**Heidelberg**

# **Rad- und Fußwegverbindung über den Neckar**

**Bürgerforum 20. Mai 2019**

**Dokumentation**

**Visualisierung Entwurf 01 – 1004** (weitere Bilder in der Präsentation von Hr. Prof. Prof. Zillich im Anhang)

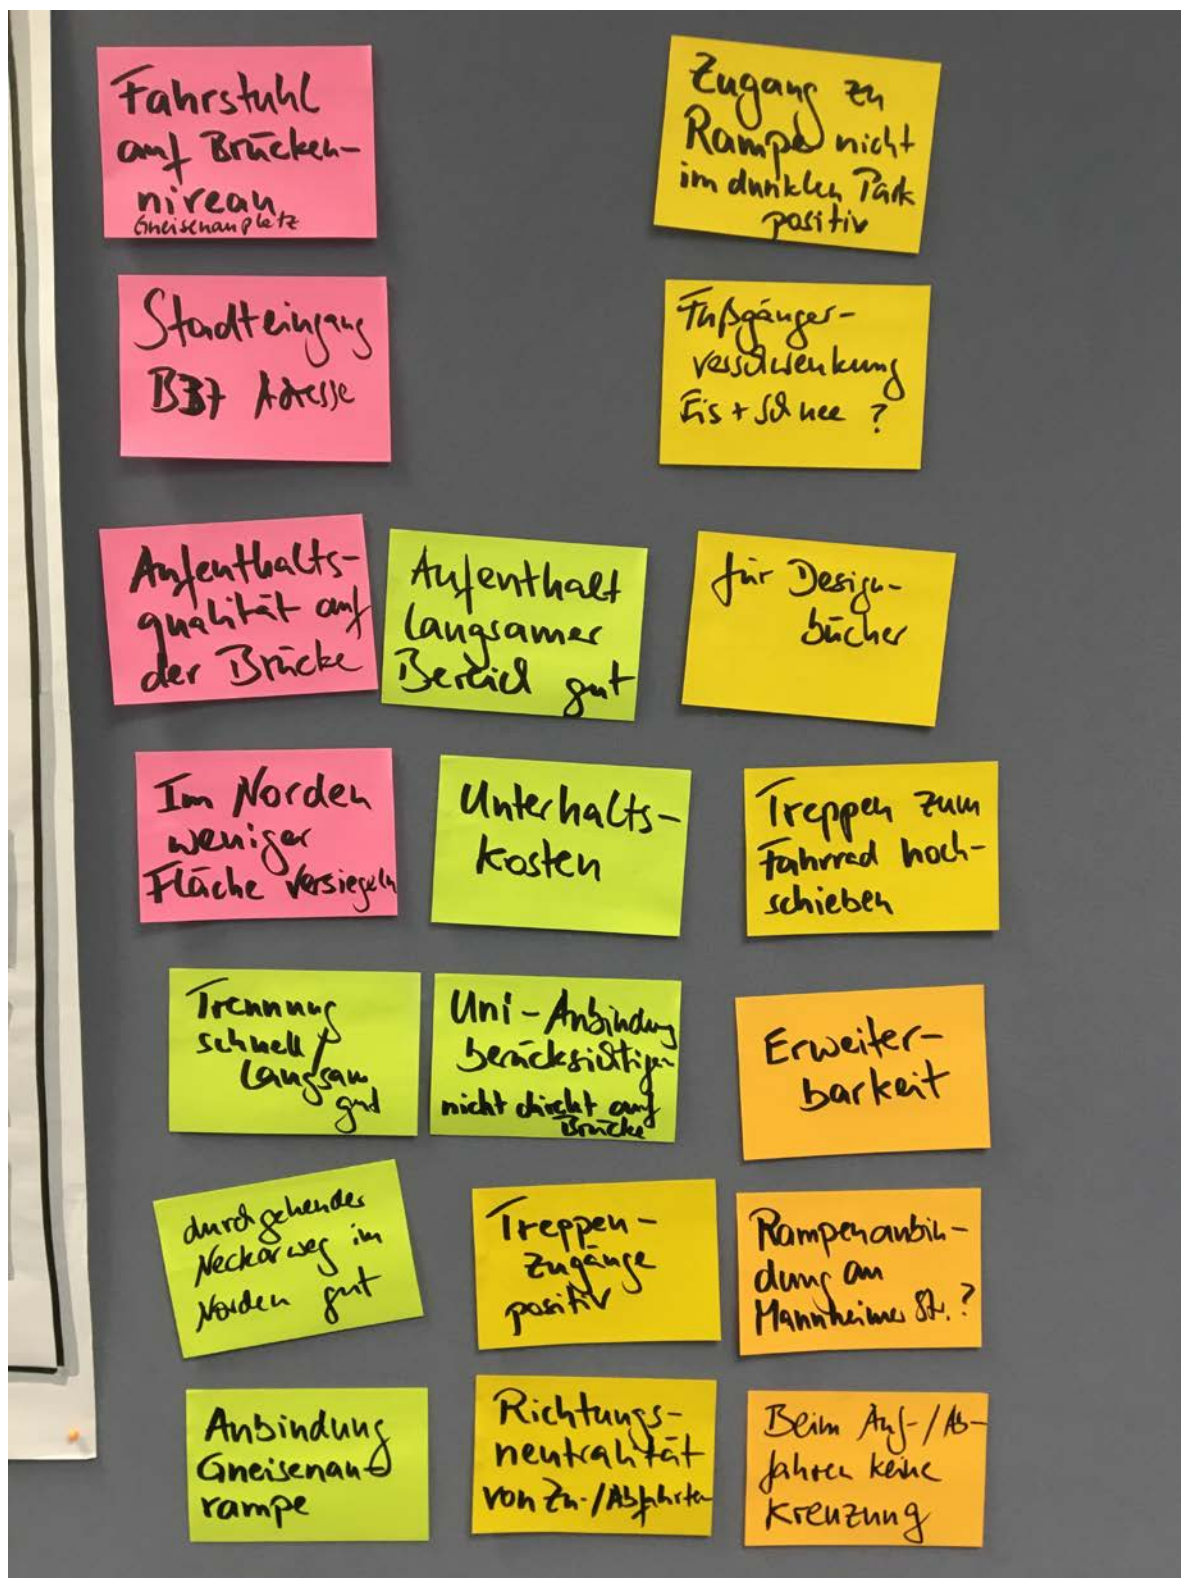
Zugang zu Rampe nicht im dunklen Park: positiv

Treppenzugänge positiv

Durchgehender Neckarweg im Norden gut

Aufenthalt langsamer Bereich gut

Aufenthaltsqualität auf der Brücke

Im Norden weniger Flächen versiegeln

Trennung schnell/langsam gut

Anbindung Gneisenau Rampe

Uni Anbindung berücksichtigen nicht direkt auf Brücke

Fußgänger Verschwenkung Eis und Schnee?

Rampenanbindung an Mannheimer Straße?

### Visualisierung zum Entwurf 02 – 1002

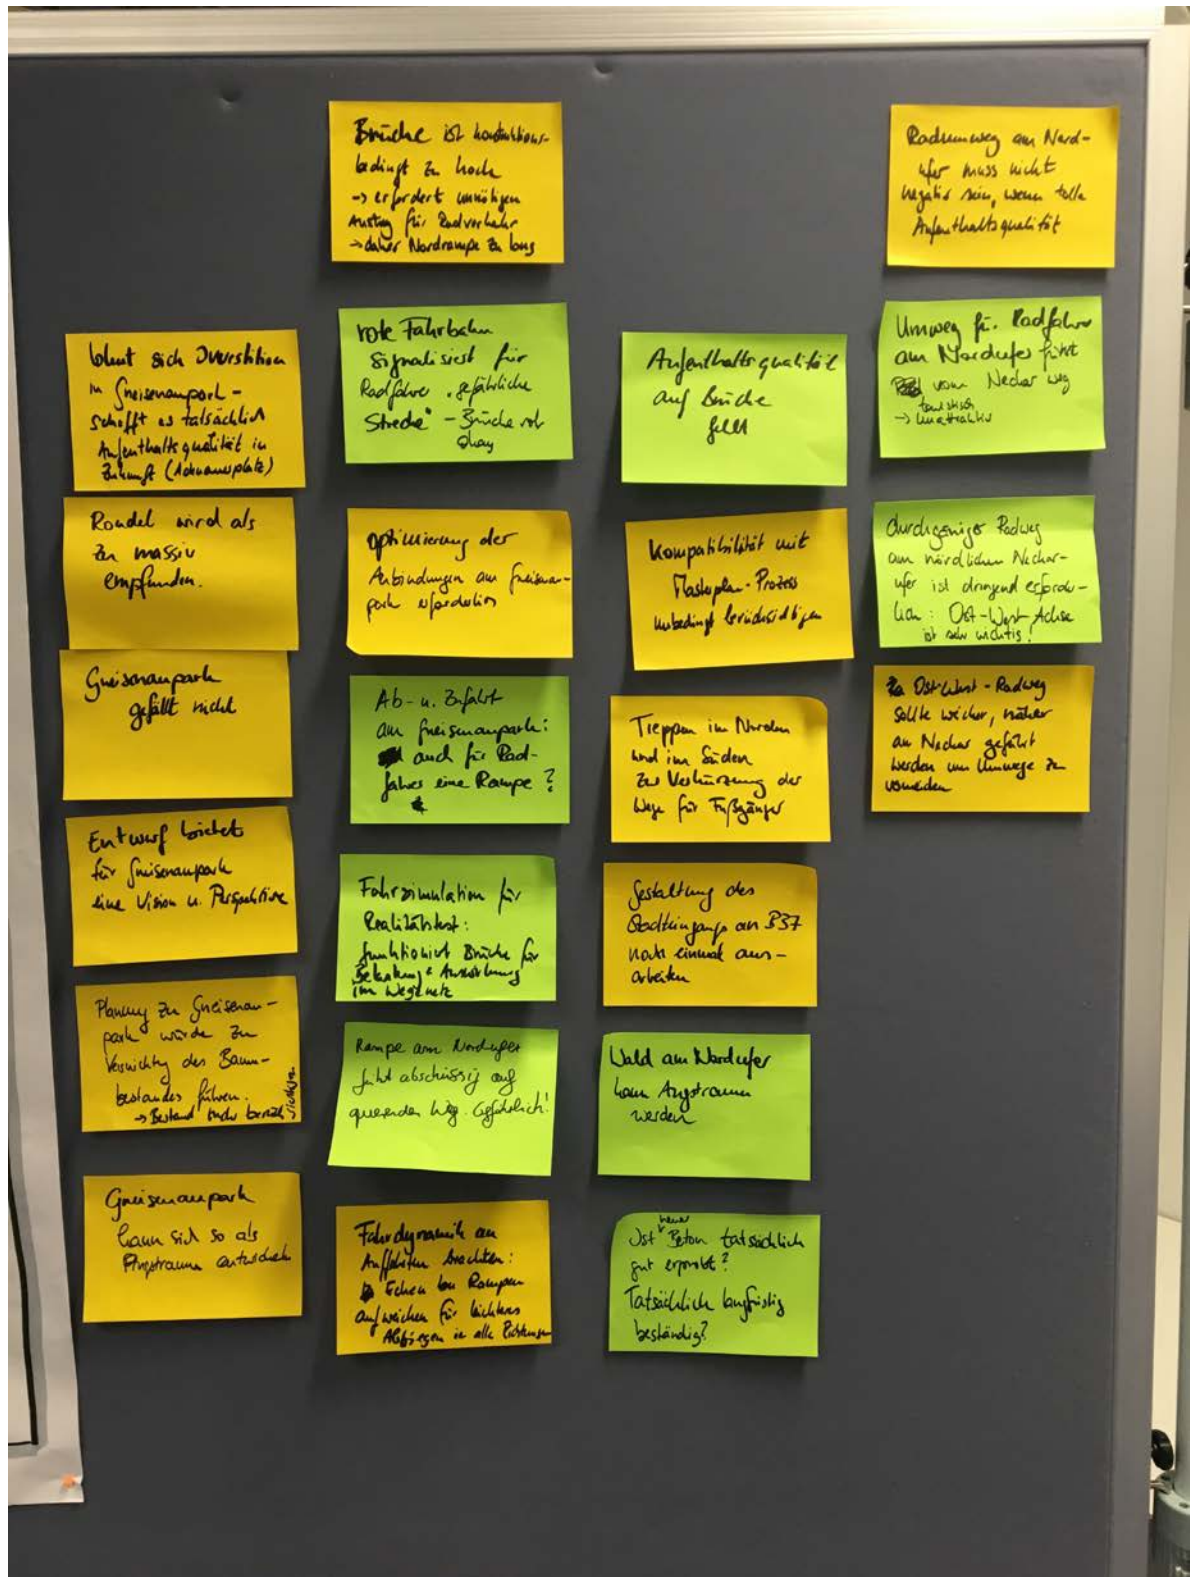
Brücke ist konstruktionsbedingt zu hoch: erfordert unnötigen Anstieg für Radverkehr daher Nordrampe zu lang

Rote Fahrbahn signalisiert für Radfahrer gefährliche Strecke; Brücke rot ok

Aufenthaltsqualität auf Brücke fehlt

Umweg für Radfahrer am Nordufer führt vom Neckar weg, touristisch unattraktiv

Durchgängiger Radweg am nördlich Neckarufer ist dringend erforderlich: Ost-West Achse ist sehr wichtig

Ab – und Zufahrt am Gneisenau Park: auch für Radfahrer eine Rampe?

Optimierung der Anbindung am Gneisenau Park erforderlich

Planung zu Gneisenau Park würde zur Vernichtung des Baumbestandes führen. Bestand auch berücksichtigen

Rondell wird als zu massiv empfunden

Gneisenau Park kann sich so als Angstrum entwickeln

Ost-West-Radweg sollte weicher, näher am Neckar geführt werden um Umwege zu vermeiden

Rampe am Nordufer führt abschüssig auf querenden Weg -> gefährlich!

Wald am Nordufer kann Angstrum werden

Ist neuer Beton tatsächlich gut erprobt? Tatsächlich langfristig beständig?

### Visualisierung zum Entwurf 03 – 1006

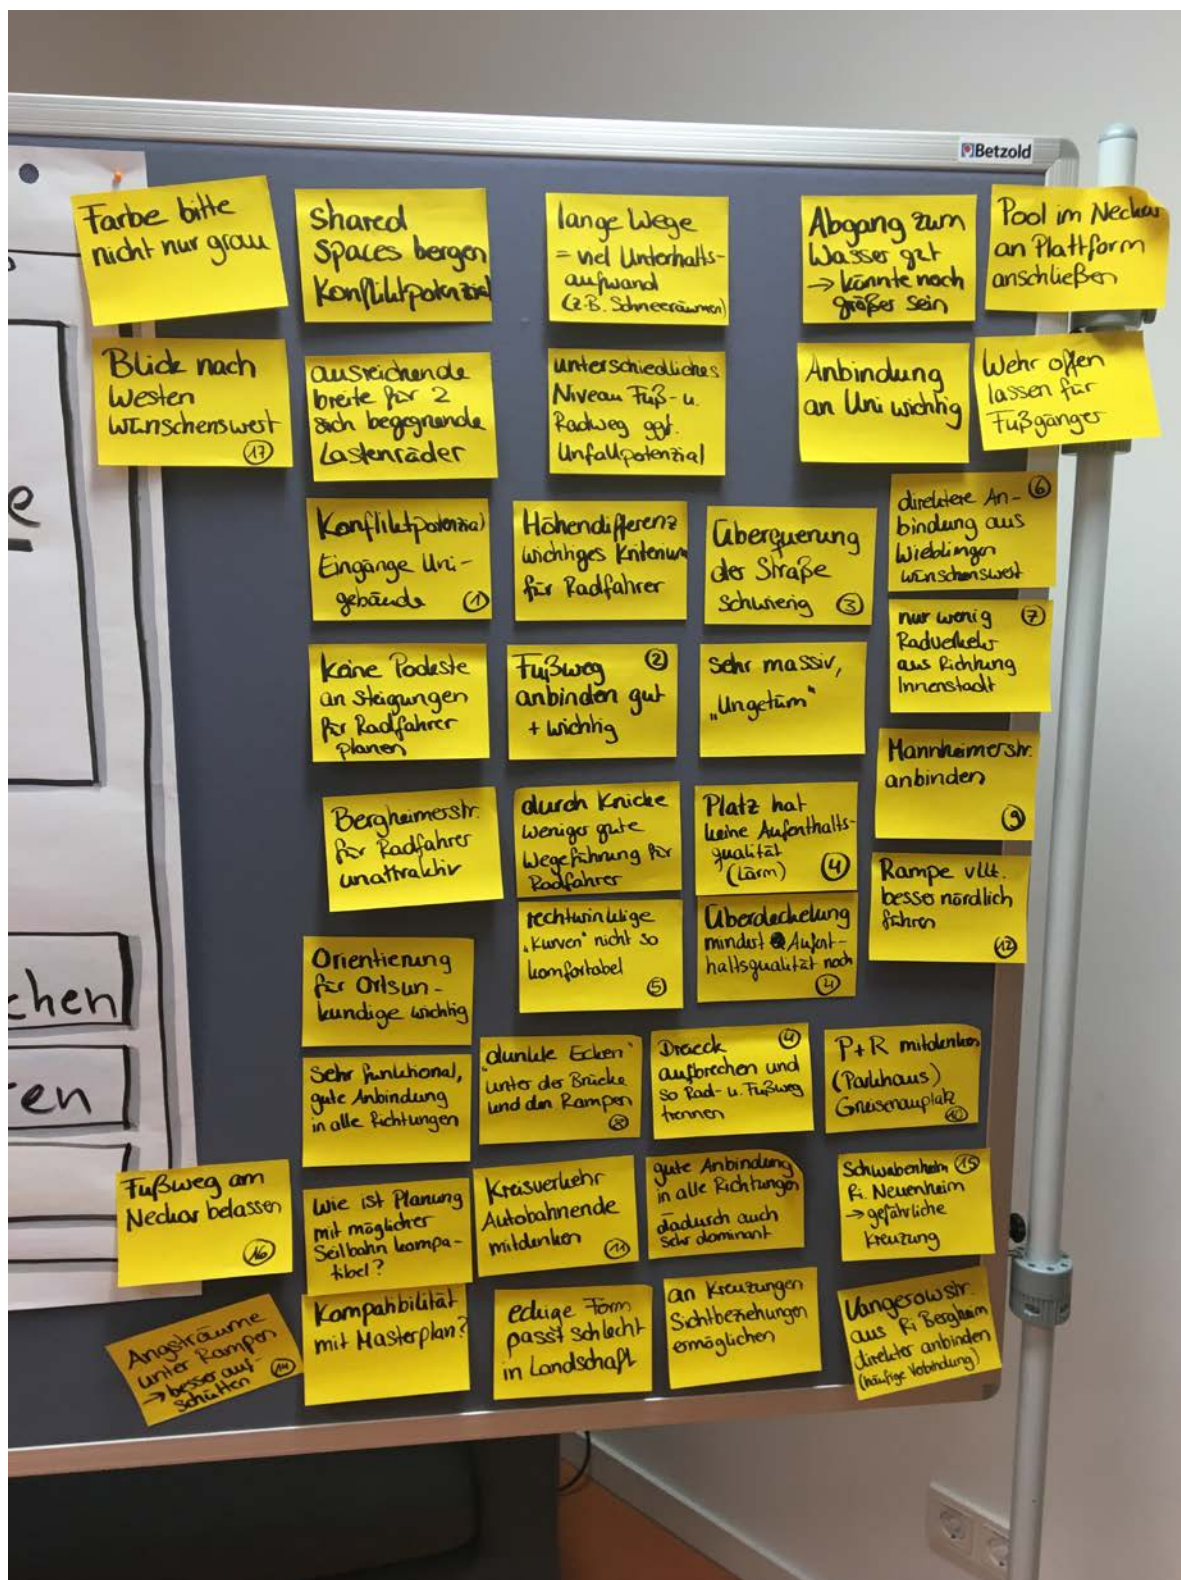
Abgang zum Wasser gut, könnte noch größer sein

Pool im Neckar an Plattform anschließen

Farbe bitte nicht nur grau

Blick nach Westen wünschenswert (17)

Dreieck aufbrechen und so Rad- und Fußweg trennen (4)

Unterschiedliches Niveau Fuß – und Radweg gegebenenfalls Unfall Potenzial

Konfliktpotenzial Eingänge Uni Gebäude (1)

Überquerung der Straße schwierig (3)

Rechtwinklige „Kurven“ nicht so komfortabel (5)

Schwabenheim Richtung Neuenheim: gefährliche Kreuzung (15)

Überdeckelung mindert Aufenthaltsqualität noch (4)

Rampe vielleicht besser nördlich führen (12)

Platz hat keine Aufenthaltsqualität (Lärm) (4)

Angsträume unter Rampen: besser aufschütten (14)

Dunkle Ecken unter der Brücke und den Rampen (8)

Mannheimer Straße anbinden (9)

Direkte Anbindung aus Wieblingen wünschenswert (6)

Sehr massiv „Ungetüm“

Eckige Form passt schlecht in Landschaft

### **Visualisierung zum Entwurf 04 – 1013**

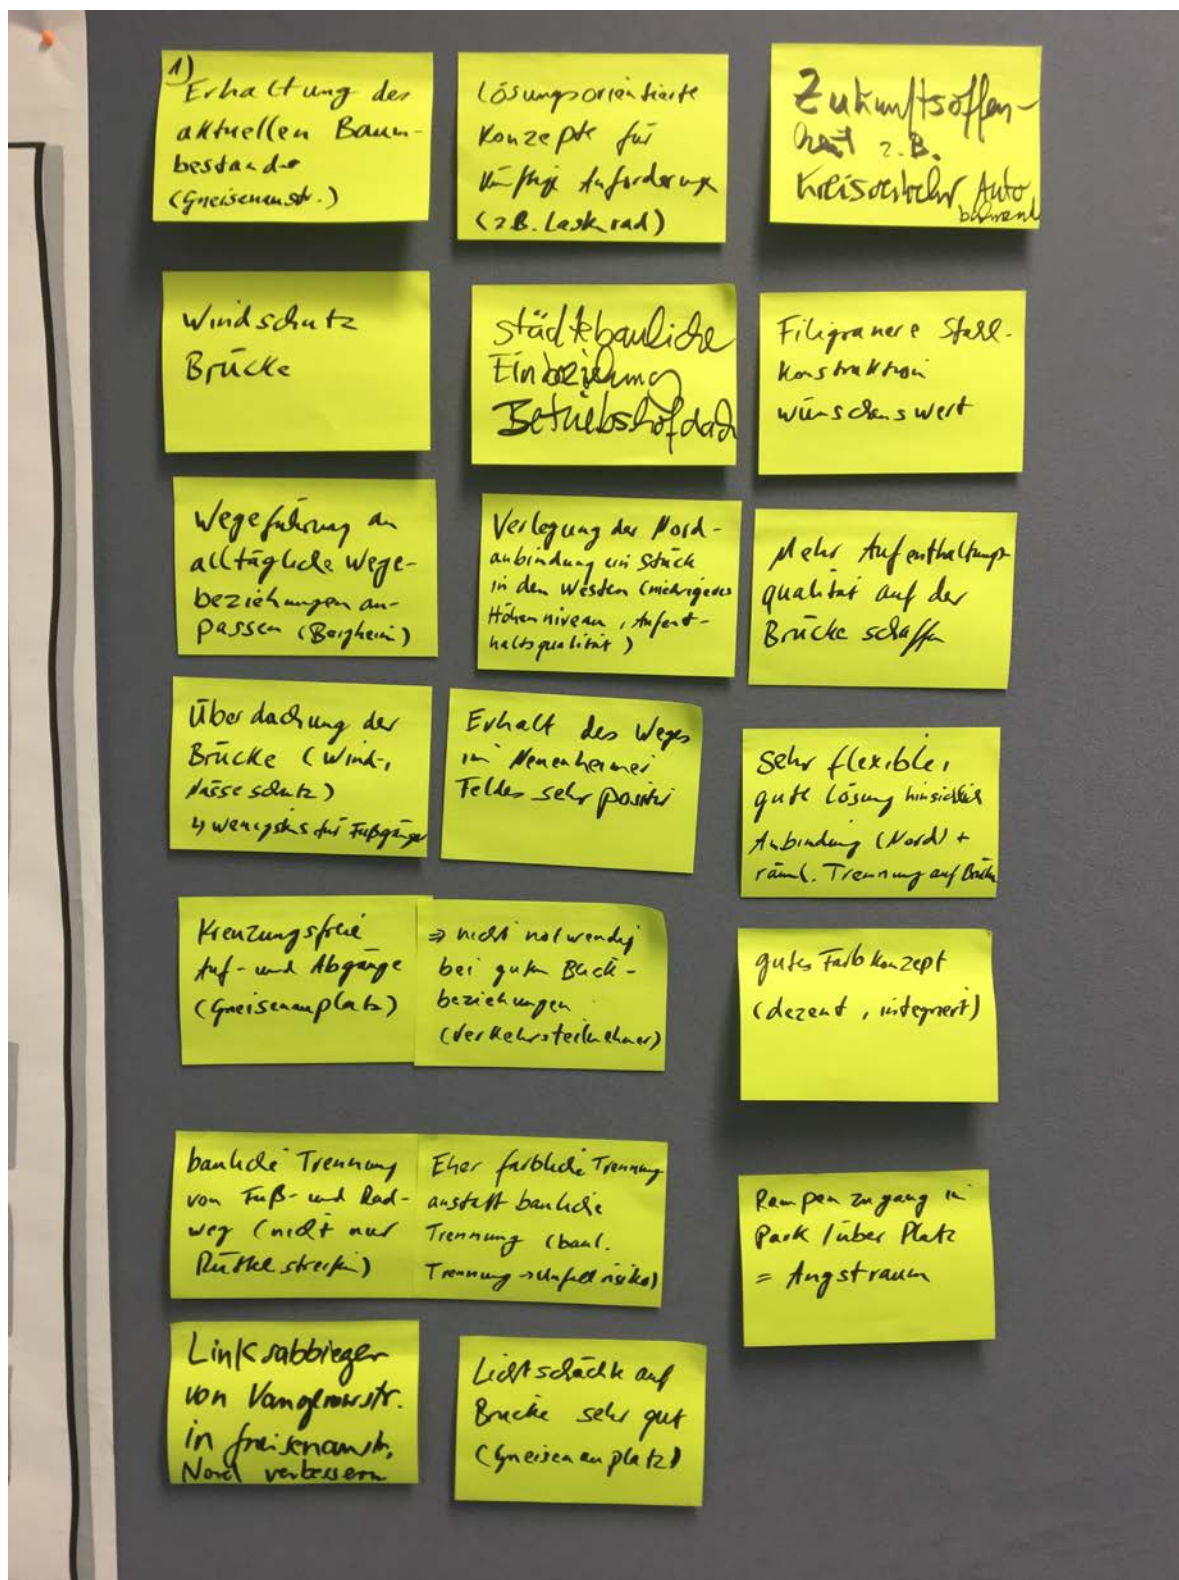
Erhaltung des aktuellen Baumbestandes (Gneisenaustraße)

Filigranere Stahlkonstruktion wünschenswert

Mehr Aufenthaltsqualität auf der Brücke schaffen

Verlegung der Nordanbindung ein Stück in den Westen (niedrigeres Höhenniveau, Aufenthaltsqualität)

Erhalt des Weges im Neuenheimer Feld sehr positiv

Sehr flexibel, gute Lösung hinsichtlich Anbindung (Nord) und räumliche Trennung auf Brücke

Wegeführung an alltägliche Wegebeziehungen anpassen (Bergheim)

Bauliche Trennung von Fuß- und Radweg (nicht nur Rüttelstreifen) > eher farbliche Trennung anstatt bauliche Trennung (bauliche Trennung: Unfallrisiko)

Linksabbieger von Wange Ruge Straße in Gneisenaustraße noch verbessern

Rampen Zugang im Park/über Platz gleich Angstraum

Lichtschächte auf Brücke sehr gut (Gneisenauplatz)

### Visualisierung zum Entwurf 05 – 1008

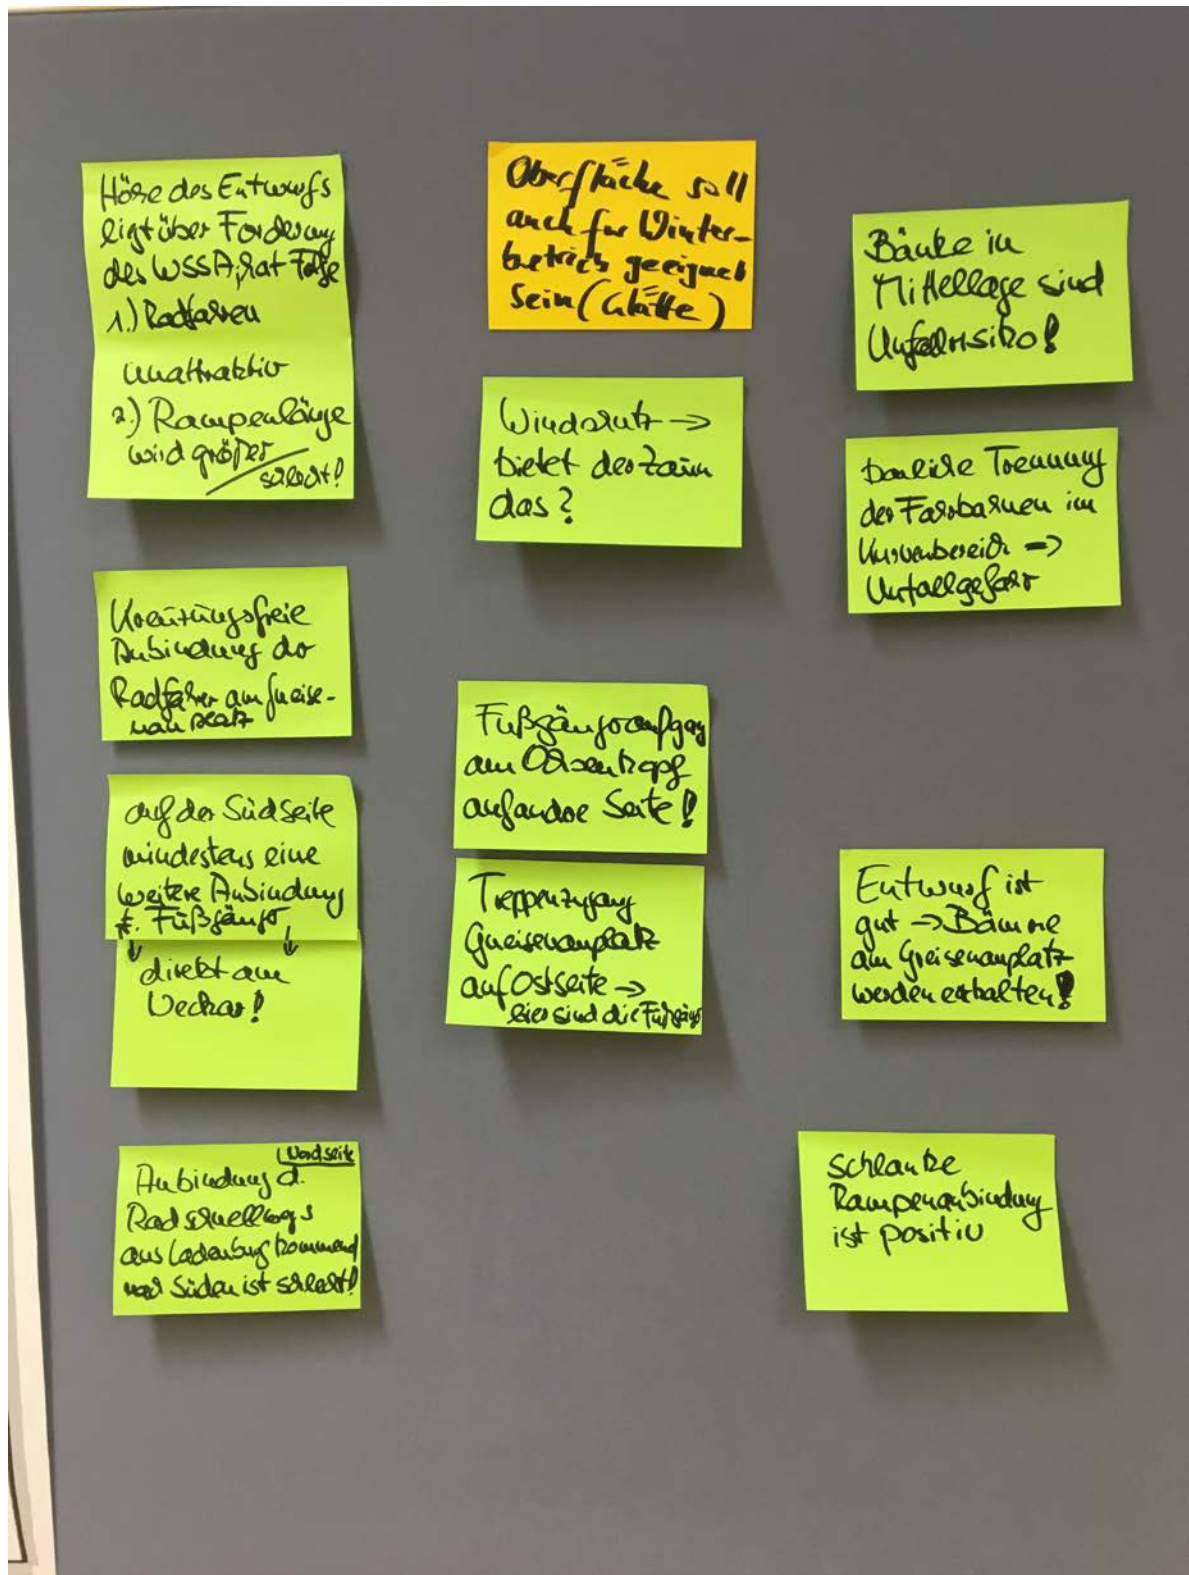
Höhe des Entwurfs liegt über Forderung des Wasser- und Schifffahrtsamts (WSA), hat Folgen:  
1.) Radfahren unattraktiv, 2.) Rampenlänge wird größer/schlecht

Bänke in Mittellage sind Unfallrisiko

Bauliche Trennung der Fahrbahn im Kurvenbereich: Unfallgefahr

Kreuzungsfreie Anbindung der Radfahrer an Gneisenauplatz

Fußgängeraufgang am Ochsenkopf andere Seite

Auf der Südseite mindestens eine weitere Anbindung für Fußgänger direkt am Neckar

Treppen Zugang Gneisenauplatz Ostseite: Hier sind die Fußgänger

Anbindung des Radschnellwegs aus Ladenburg kommend nach Süden ist schlecht (Nordseite)

Entwurf ist gut: Bäume am Gneisenauplatz werden erhalten

Schlanke Rampenanbindung ist positiv
